ANEXO 7

ORDENES DE EJECUCIÓN

OBRA: Contrato S.G. Ministro N° 206/2021. LLAMADO LPI N° 109/2020. LICITACIÓN PÚBLICA INTERNACIONAL PARA LA CONTRATACIÓN DE EMPRESAS CONSTRUCTORAS PARA LOS ACCESOS AL 2° PUENTE SOBRE EL PARANÁ ENTRE PRESIDENTE FRANCO - FOZ DE IGUAZÚ. "CONEXIÓN A LA RED INTERURBANA EXISTENTE" ID Nº 388.869

PROYECTO Nº:	2022_435/01	OBRA:	CONSTRUCTORA ACARAY - PASARELA
TÍTULO:	PLANTA DE UBICACIÓN DE PILARES		
RESP. TÉCNICO:	INGª ALINE BONAI	DISEÑO:	LUIS ENRIQUE ALDERETE MEDINA
PLANCHA:	1	FECHA:	27/07/22
		REVISIÓN:

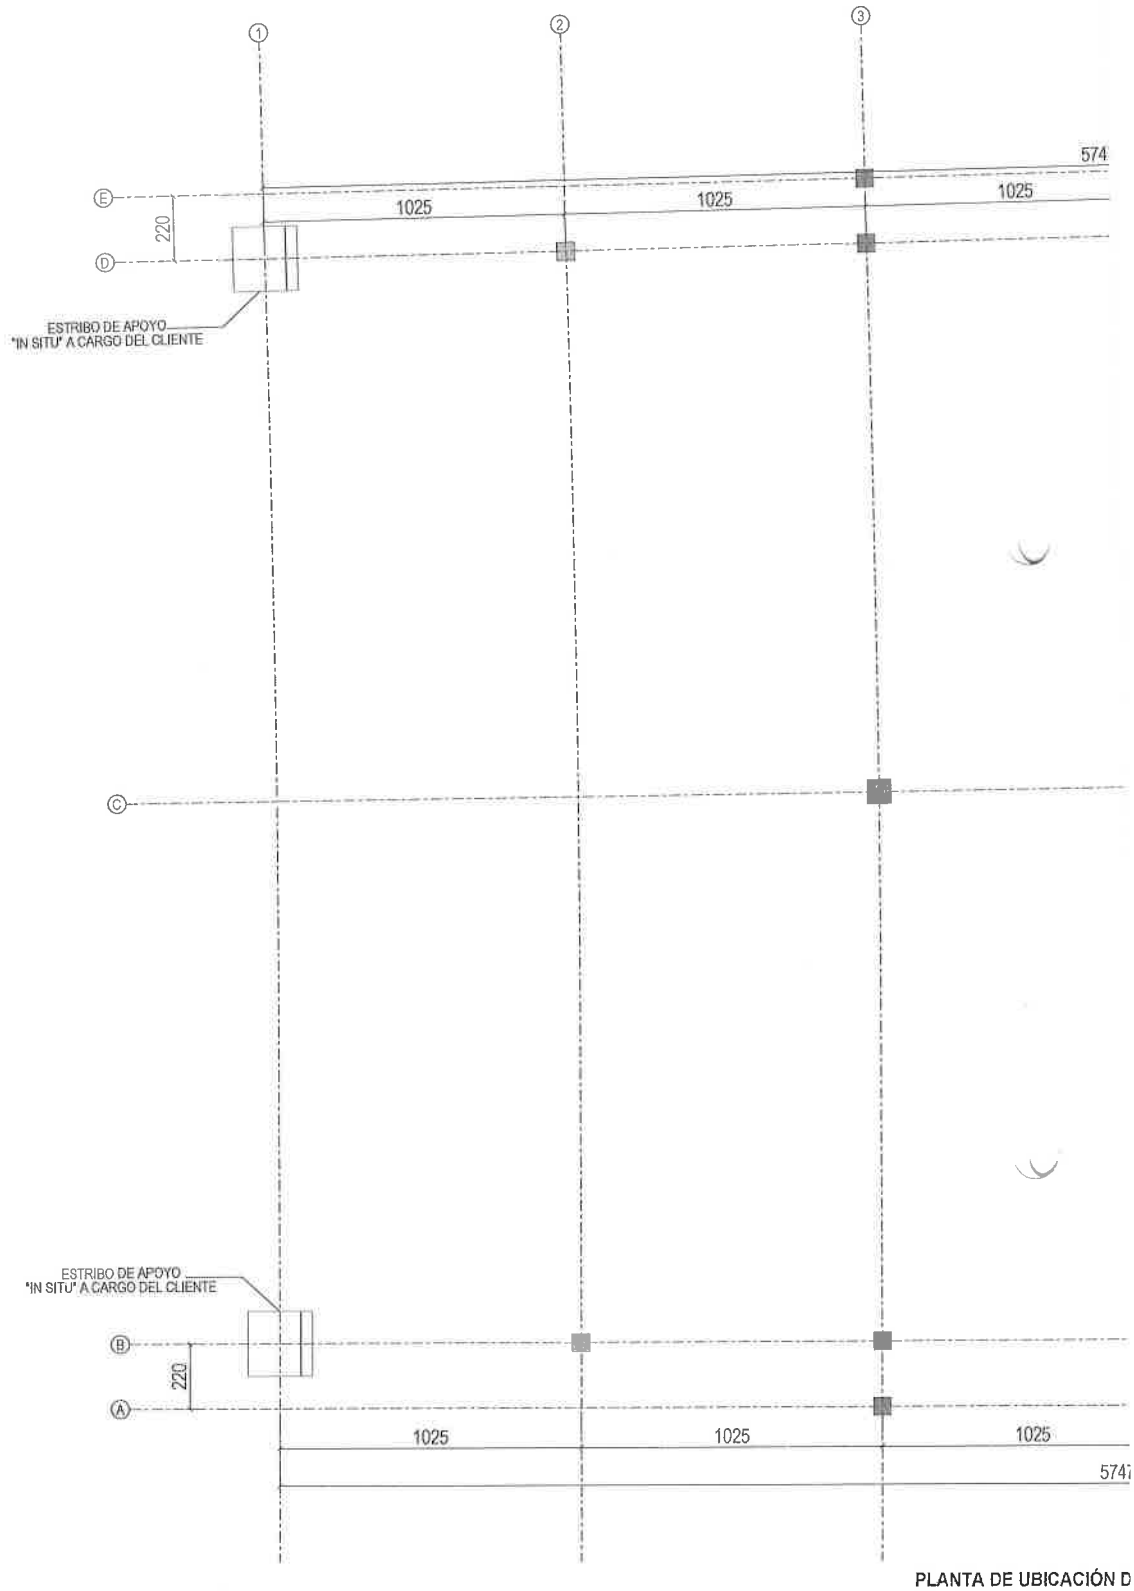
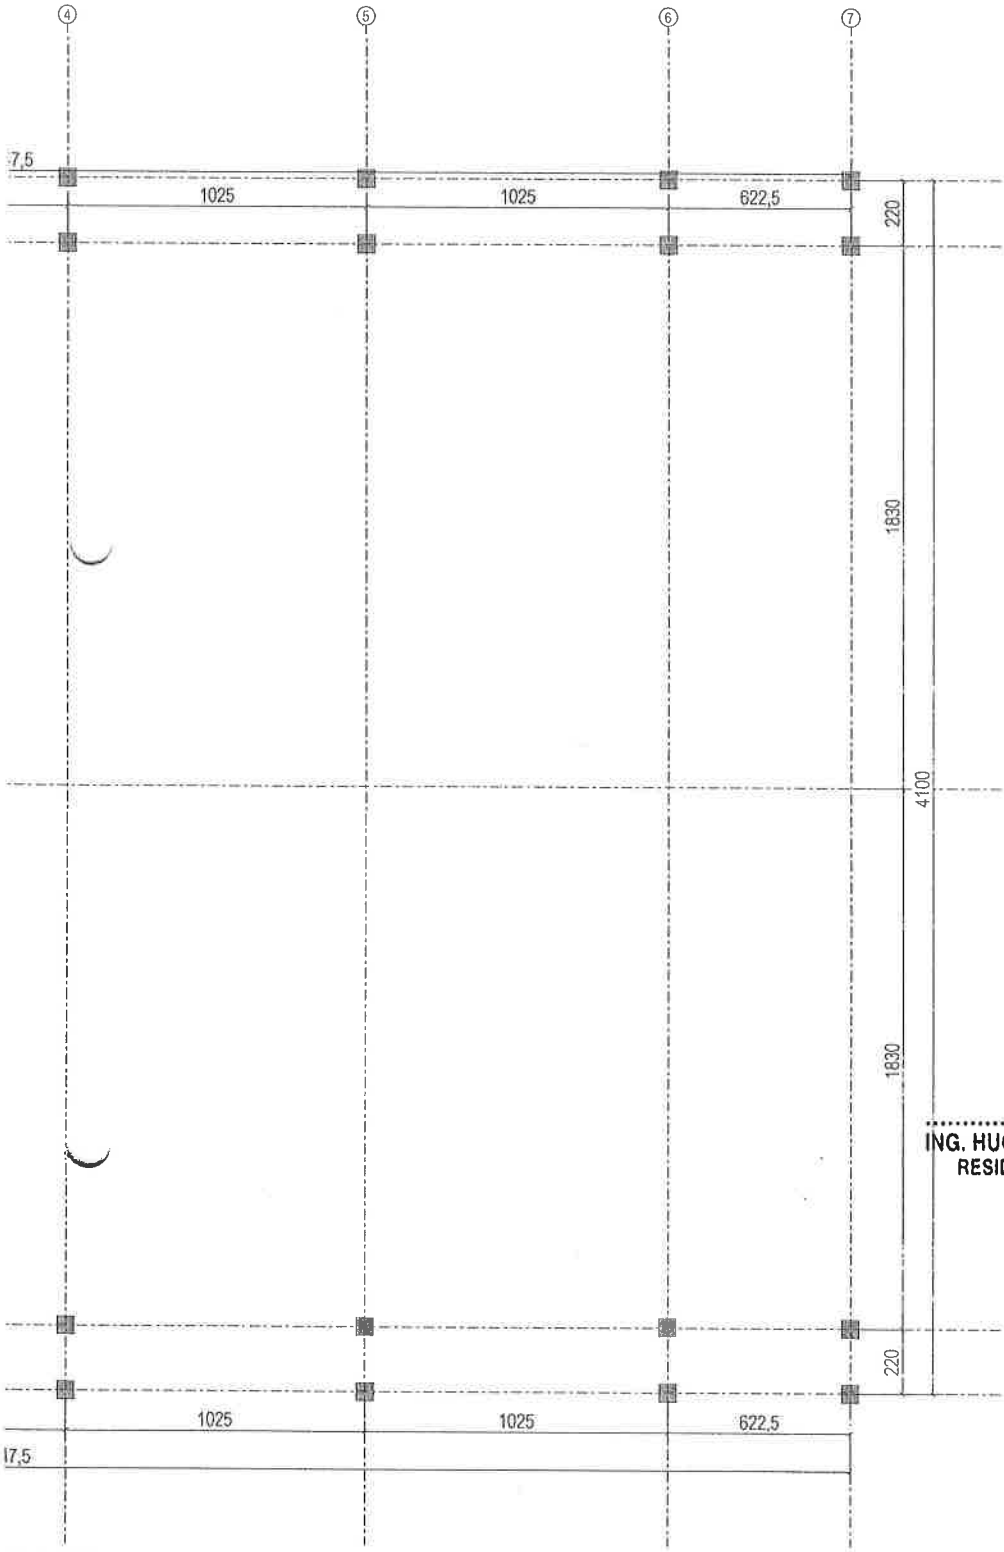
- Vereda de Hormigón simple (para Avda. Bernardino Caballero)
- Pasarela peatonal (en la Avda. Bernardino Caballero, adyacente a la Escuela "Tres Fronteras")
- Puente de HºAº en el Par Binario (prog. 3+882)
- Cercado perimetral del terreno del MOPC en el que se encuentran los accesos al segundo puente con Brasil y las obras civiles de zona primaria

En base a las disposiciones contractuales que lo permiten y a la necesidad ejecutar los ítems, se ordena a la **CONSTRUCTORA ACARAY S.A,** para que inicien las gestiones para la realización de las obras indicadas en el punto a) anterior, las cuales podrán ser abonadas solamente a través de la emisión de Convenio Modificatorio, donde deberán ser presentadas las especificaciones técnicas y el análisis de precio unitario.
